监理工程师通知单

工程名称：南通科威信数控机床 400KW 光伏发电项目

编号：CZZH-NTKWX-TZ-003

主题：关于工程缺陷整改问题

图 1

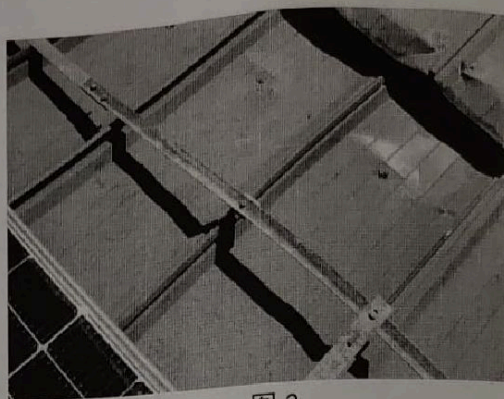
- 1) 屋顶防雷接地网扁铁焊接处未做除锈刷防腐漆，以及未刷黄绿漆接地标识（图 1）；
- 2) 屋顶防雷接地网扁铁锈蚀（图 2）；
- 3) 电缆桥架盖板未安装固定，且连接处缺少跨接地线（图 3）；
- 4) 并网柜基础角钢与并网柜焊接处未除锈刷防腐漆（图 4）；
- 5) 并网柜没有箱壳体做保护，不符合图纸设计（图 5）；
- 6) 光伏逆变器支架焊接处未做除锈刷防腐漆，以及逆变器雨棚未安装（图 6）；
- 7) 电缆穿管保护未做防火封堵（图 7）。
